Merknadsskjema, begrenset høring 1.gangsbehandling 2023.

Plannavn	Reguleringsplan for industriområde Framo Flatøy
Arealplan-ID	4631_20180004
Saksnummer	
Utarbeidet av	SA/SR/TOAA
Datert /revidert	18.4.2023

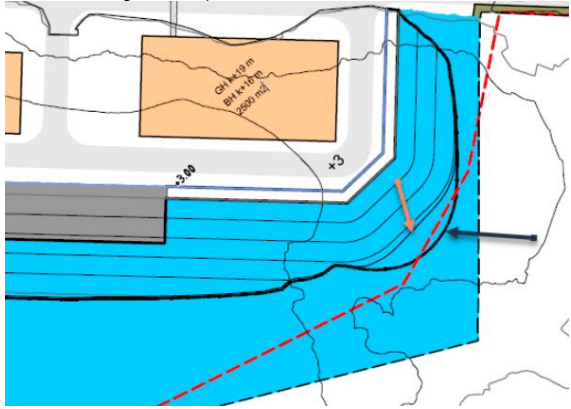
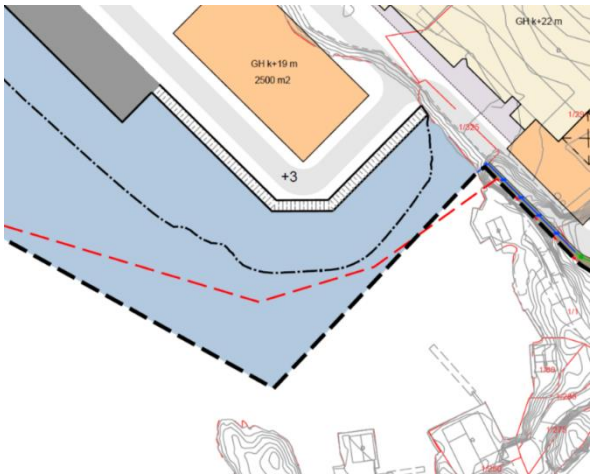
midlertidig lite av sundets tverrsnitt som er ope, og i tillegg får vasstraumen endra retning. Grøn firkant i kartet under markerer djup-ålen i sundet og som vi meiner er minimum passasje som vatnet må få. Arealet er ikkje til hinder for Framo om dei velg å bygga ut på pelar.

6. Unngå den dype fyllingen i nordre del av planområdet, og bygg et dekke på pilarer over det østre

Svaret viser at ein planlegg å bruke overskotsmassar frå «vegprosjekta i regionen», og det er prisverdig. Andre stader står det at ein planlegg å transportere mykje av massane med lekter. Problemet med denne typen massar er at det vil være mykje finstoff og rester frå sprengstoff, blant anna plast/mikroplast. Å tilføra avfall av denne typen til ein lokalitet som er hardt belasta (ref. uni-research rapport nemnt i sist uttale) kan neppe akseptast iht. Naturmangfaldloven eller vatndirektivet. Avbøtande tiltak for denne typer masser er vi skeptisk til.

Sør for Gudmundsholmen har ein ikkje same problematikk for vasskvalitet på botnvatn, og det er ein betre lokalitet for slike massar gitt at ein ivaretar dei

Tatt til delvis følge ved at areal til næringsformål i nord er kraftig redusert, og antall m³ fyllingsmasse redusert med ca. 30%.

3. Etterkommes ikke. Tema om vannstrømning er kommentert i forbindelse med forrige høring av planen. Planen legger til rette for å forlenge en hall for testaktivitet. Testanlegg krever ofte solid fundamentering med hensyn til de produktene som skal leveres. Det er derfor ikke ønskelig å tilrettelegge for en løsning bare basert på pæler.

4. Tas til orientering. Tilførselsmetode og type masse er ikke avklart. Fylling er søknadspiktig etter forurensningsloven, og eventuelle avbøtende tiltak i tillegg til de som er innarbeidet i planen avklares der.
